## 改善箇所説明図

高圧燃料ポンプ

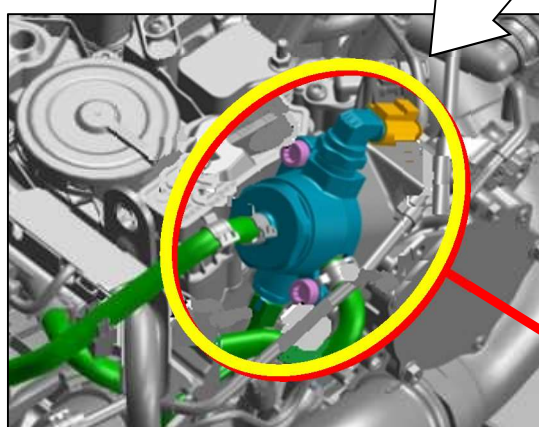
燃料装置において、高圧燃料ポンプの設計が不適切なため、ポンプハウジングと燃料調圧バルブ間の密閉性が不足しているものがある。そのため、高速走行時等に当該ポンプ内の燃料圧力が高い際、燃料調圧バルブ取付部から燃料が漏れるおそれがある。

全車両、高圧燃料ポンプを対策品に交換する。

識別：車両識別プレートの下側に、黄色で直径5mm程度のマークを塗布する。
